**CORDICOM FVG**

**Udine, 21 settembre 2014**

**Oggetto:** Osservazioni al progetto terminale di stoccaggio, rigassificazione e distribuzione del GNL di piccola taglia nel porto di Monfalcone ed opere connesse  
**Proponente:** Smart Gas S.p.A.

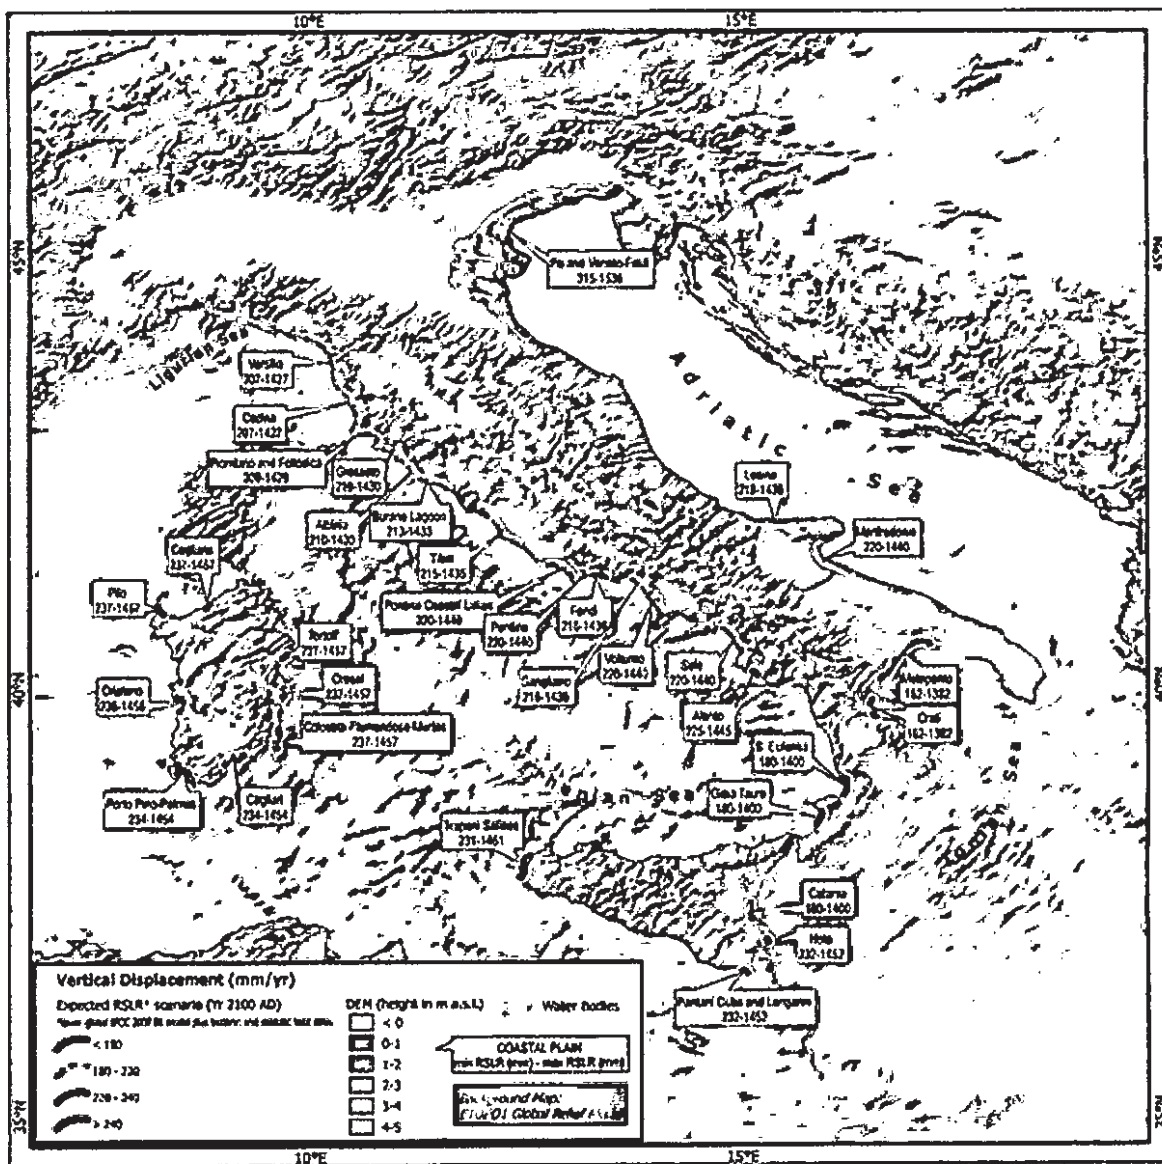
- c3) Anche se il territorio su cui insiste il progetto si trova al margine dello studio sopra citato, il suolo rientra tra quelli con caratteristiche di fragilità estremamente alte e, salvo nostra disattenzione, non ci sono considerazioni e/o interventi in merito.
